TRANS/WP.29/820
22 janvier 2002

Forum mondial de l'harmonisation des Règlements
concernant les véhicules (WP.29)

PROJET DE COMPLÉMENT 6
A LA SÉRIE 02 D'AMÉNDEMENTS AU RÈGLEMENT No 7
(Feux de position, feux de stop, et feux d'encombrement)

"1. Feu-position avant

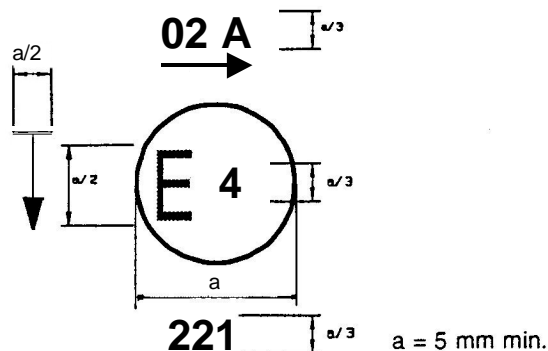
L'exemple de marque d'homologation, modifier comme suit :

Le texte au-dessous de la figure 1, deuxième phrase, modifier comme suit :

"..... série 02 d'amendements. La flèche horizontale indique jusqu'à un angle de 80° H. La flèche verticale partant d'un segment horizontal et dirigée vers le bas indique une hauteur de montage autorisée égale ou inférieure à 750 mm à partir du sol pour ce dispositif."
